### **COMMUNAUTE DE COMMUNES DU TERRASSONNAIS EN PERIGORD NOIR THENON HAUTEFORT**

### E-mail: contact@cc-hautefort.fr Contrôle diagnostic de l'existant

### 2014-E16

DOSSIER: Commune: TOURTOIRAC	10/03/2014	
2014-E10	Propriétaire : Mme CLARY JOSETTE	Echelle:

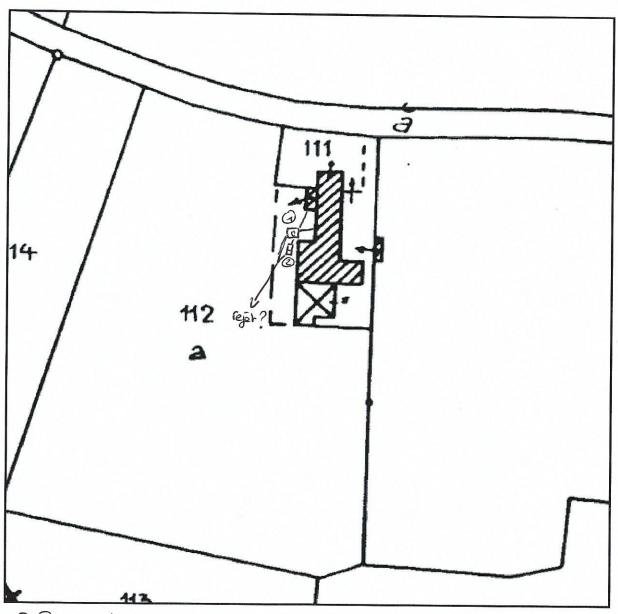
☐ Avis favorable	
☐ Avis favorable avec réserves	
Commentaires: -rendre la fosse septique accessible et prévoir sa vidange par une entreprise agréée -nettoyer le bac à graisses tous les 6 mois -créer une ventilation secondaire en plus de la ventilation primaire -réaliser un traitement pour l'ensemble des eaux usées.	
A Hautefort, le 11/03/2014 Le Technicien Thomas POUPLIER  SPANC - HAUTEFORT
